GMINA PŁUŻNICA
PŁUŻNICA 60
87-214 PŁUŻNICA

ODPOWIEDZI NA PYTANIA

Dotyczy: ***zapytania do Zaproszenia do złożenia oferty w postępowaniu o udzielenie zamówienia publicznego na wykonanie usługi polegającej na opracowaniu dokumentacji projektowej wraz z pełnieniem nadzoru autorskiego w zadaniu pod nazwą "Budowa targowiska gminnego w miejscowości Płużnica".***

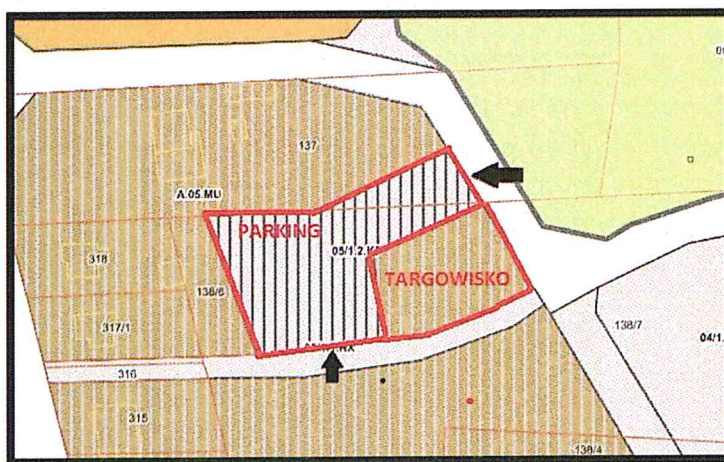
9/.Czy istnieje zjazd na działkę targowiska ?

Zjazd na teren targowiska należy zaprojektować z istniejących dróg gruntowych. Budowa dróg gminnych, którymi realizowany będzie dojazd do targowiska stanowić będzie przedmiot oddzielnej inwestycji. Przykładowe lokalizacje zjazdów z dróg gminnych przedstawiono poniżej.
